**Décision de l’Autorité de sûreté nucléaire n°2011-DC-0227 du 27 mai 2011  
fixant à Électricité de France – Société Anonyme (EDF-SA)  
les prescriptions complémentaires applicables au site électronucléaire du Tricastin (Drôme)  
au vu des conclusions du réexamen de sûreté du réacteur n°1 de l’INB n°87**

**Prescriptions applicables au réacteur n°1  
de la centrale nucléaire du Tricastin**

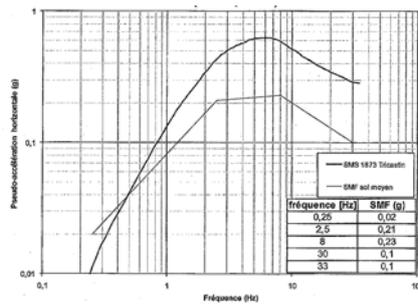
**[INB87-13]** Le mouvement sismique horizontal à prendre en compte pour la vérification du dimensionnement correspond, pour un amortissement de 5%, à l'enveloppe du spectre minimal forfaitaire et du spectre de séisme majoré de sécurité (SMS) définis par les courbes suivantes :

Le mouvement vertical associé à la vérification du dimensionnement correspond aux deux tiers du mouvement horizontal.
